Parc éolien de Mailhac-sur-Benaize

Réponse à l'avis de la MRAE

Lundi 3 décembre 2018

Dossier de demande d'autorisation d'exploiter déposé par la
société Parc éolien de Mailhac-sur-Benaize,
représentée par la société EDF EN France

Figure 1 : Activité printanière observée en fonction de la température (d'après ENCIS Environnement, 2015)

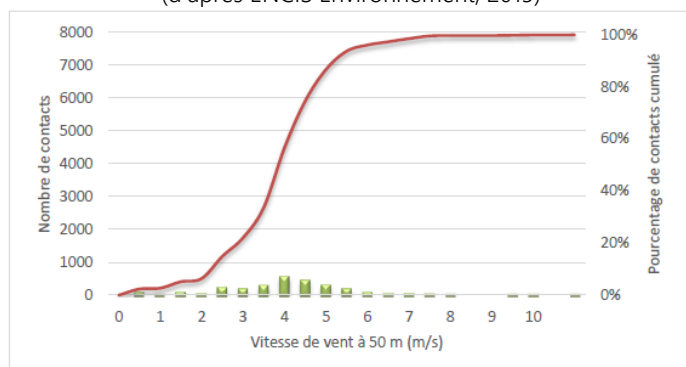
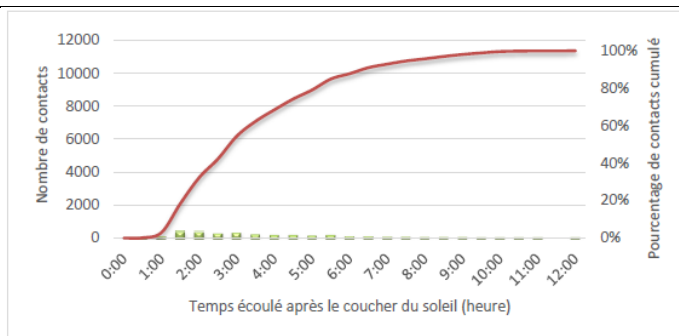
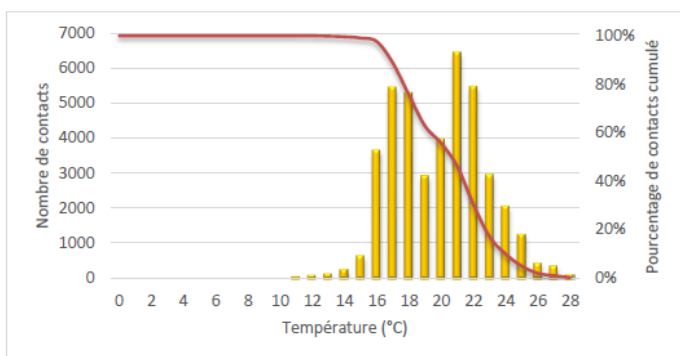
Ce n'est que dans l'une des annexes de l'étude d'impact (tome 4.2) que l'impact résiduel après mise en place de ces mesures est évoqué : il est caractérisé comme très faible du fait d'une couverture à 90 % de l'activité des chiroptères, sauf pour le printemps. Ce point doit faire l'objet d'une justification plus précise, notamment au regard des vitesses de vent retenues pour le bridage, qui sont moins contraignantes¹² dans le tome 4.2 et dans l'étude d'impact que celles définies dans le tome 4.1 « volet milieu naturel, faune et flore – état initial ».

Compte tenu de l'activité des chiroptères, il apparaît judicieux de brider les éoliennes en période printanière lorsque les conditions cumulatives suivantes sont réunies :

- vent inférieur à 5 m.s-1
- température supérieure à 10°C
- en l'absence de pluie
- durant les 4 premières heures suivant le coucher du soleil.

Il est proposé de limiter le bridage aux 4 premières heures de la nuit, car la période printanière est traditionnellement une période peu mortifère pour les chiroptères (Dürr, 2006). Néanmoins, si dans le cadre des suivis réalisés, il apparaissait une mortalité particulière, il pourrait être envisagé de prolonger l'arrêt sur les 6 premières heures de la nuit.

Sites envisagés

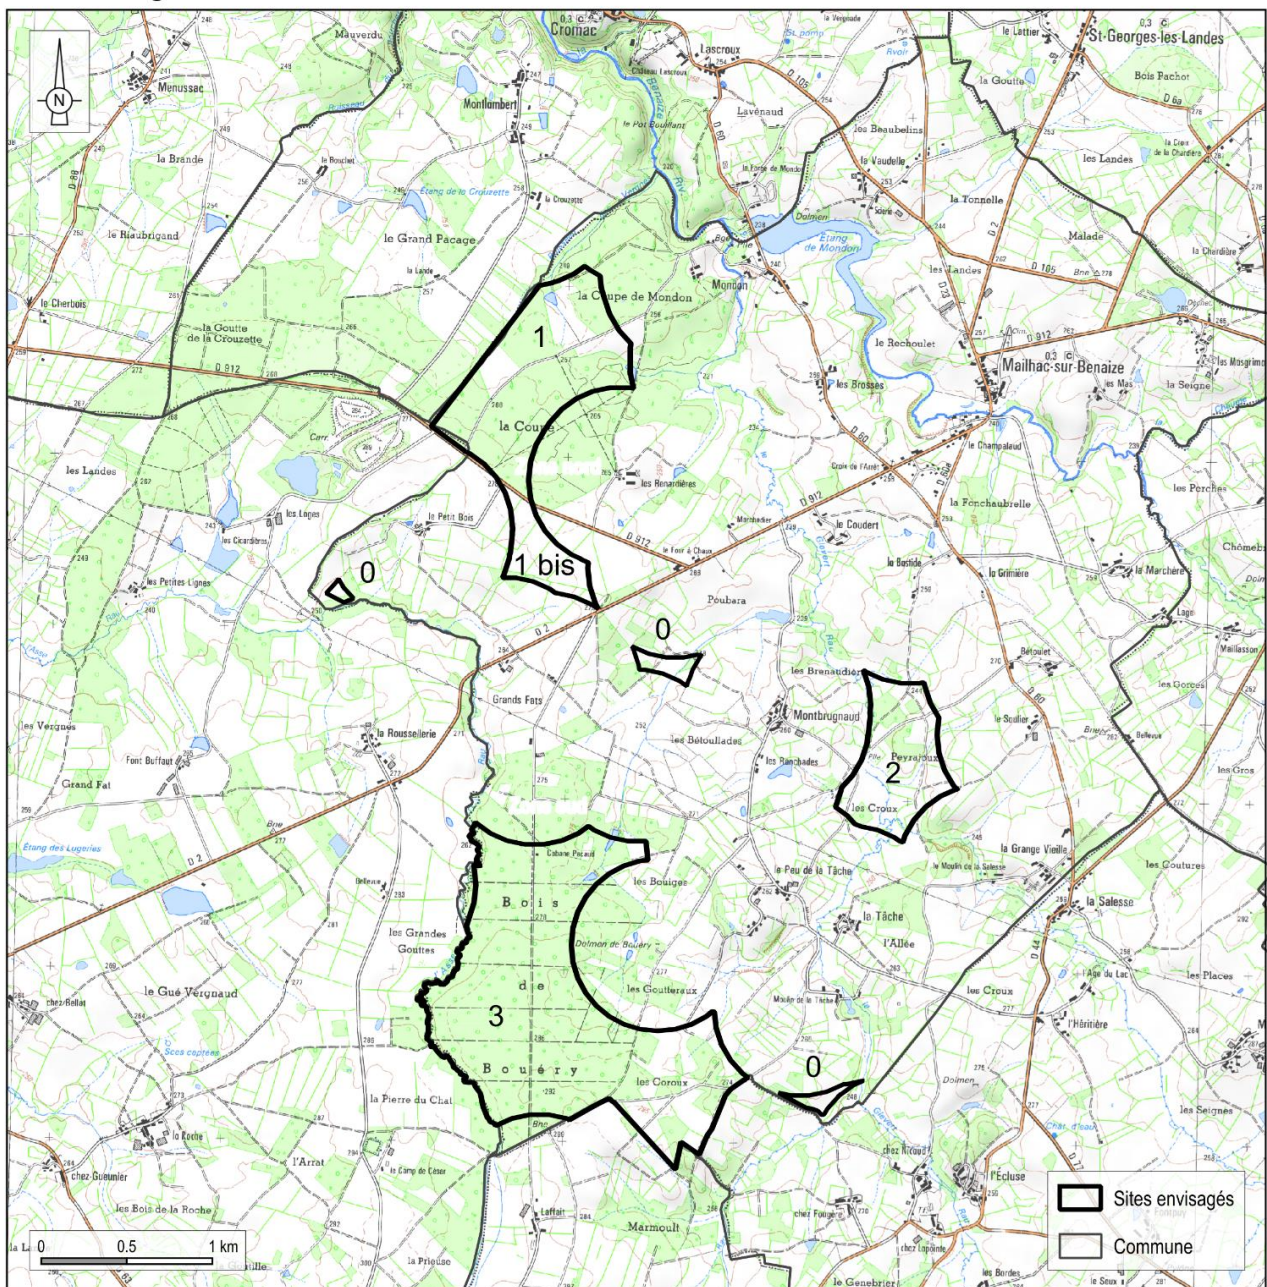
Cinq sites d'implantations potentielles ont été pré-étudiés. Le choix des sites envisagés dans le périmètre de la commune mériterait d'être expliqué, afin de justifier d'une analyse territoriale aboutissant au choix du site de moindre impact environnemental au regard des enjeux (habitations, enjeux écologiques...) et contraintes (accord foncier, servitudes...). Cette explication est d'autant plus nécessaire que les deux secteurs retenus *in fine* pour étude détaillée des choix d'implantation du projet correspondent à des zones majoritairement forestières, présentant généralement de forts enjeux pour le milieu naturel, ce que démontre l'analyse de l'état initial¹⁵. Le SRE dans ces recommandations indiquait d'ailleurs qu'en milieu forestier « *des inventaires précis des espèces présentes doivent être réalisés afin de déterminer les implantations de projets éoliens et leurs modalités de fonctionnement* ».

3. Mise à part une zone jugée trop proche du projet éolien des Saint-Georges-les-Landes, cinq sites situés à plus de 500 m des habitations ont été identifiés sur le territoire de la commune de Mailhac-sur-Benaize (Cf. Carte ci-dessous).

4. Comme précisé au chapitre 5.3.2 « Raisons du choix du sites » de l'étude d'impact du projet éolien, la possibilité d'implanter un parc éolien sur chacun des 5 sites a été étudiée :
- Les sites n°0, constitués de 3 zones de petite taille, n'ont pas été retenus pour y poursuivre les études car l'implantation d'éoliennes aurait engendré un mitage paysager, c'est-à-dire la dispersion d'éoliennes sur un même territoire.
 - Les sites n°1 et n°2 n'ont pas obtenu l'accord de suffisamment de propriétaires pour implanter un parc éolien (accords sur moins de 50% de la superficie),
 - Les sites n°1 bis et n°3 ont obtenu l'accord de leurs propriétaires pour développer et implanter un parc éolien.

L'étude d'impact du projet éolien de Mailhac-sur-Benaize, et notamment l'analyse des enjeux sur le milieu naturel, a donc porté sur les sites n°1 bis et n°3, situés sur le territoire de la commune de Mailhac-sur-Benaize.
